改善箇所説明図

不具合発生箇所

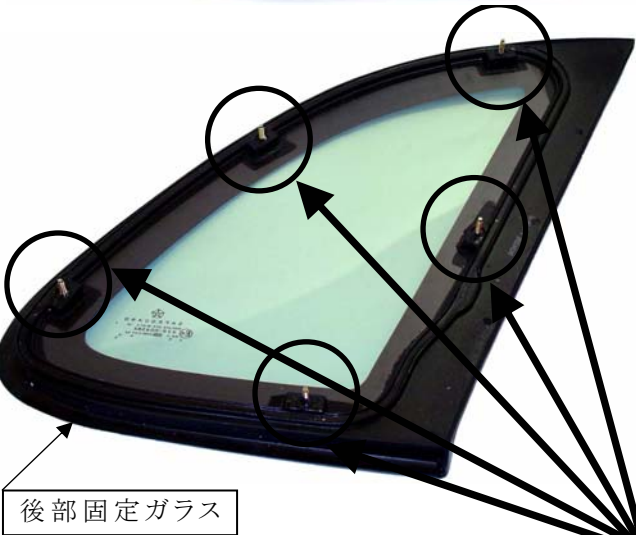
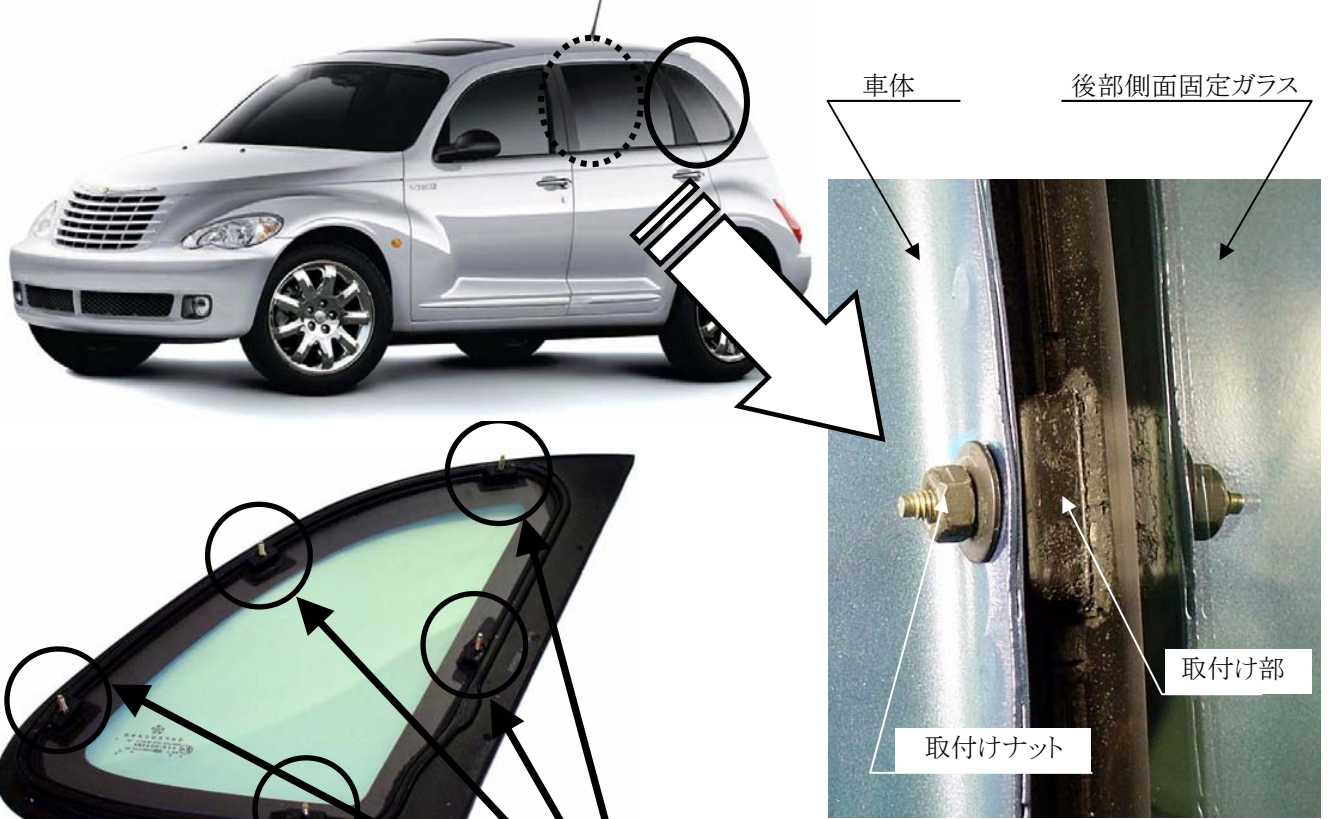
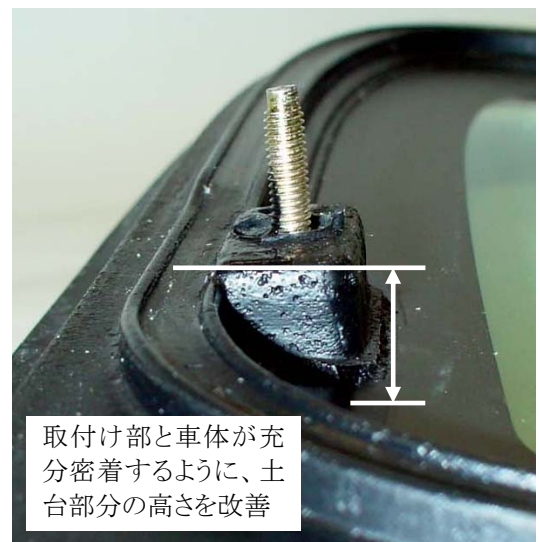
後部側面窓の固定ガラスと車体との取付け部の高さが不均一なため、ガラスが車体に密着し確実に取り付けられていないものがある。そのため、当該ガラス取り付け時に過大な力でナットを締め付けると、取付けボルトが抜け出し、最悪の場合、車体からガラスが脱落し、交通の安全を妨げるおそれがある。

全車両、後部側面固定ガラスを対策品と交換する。

識別 : 右側リフトゲート・ヒンジの中央スタッド・ボルト頭部に黄色ペイントを塗布する。
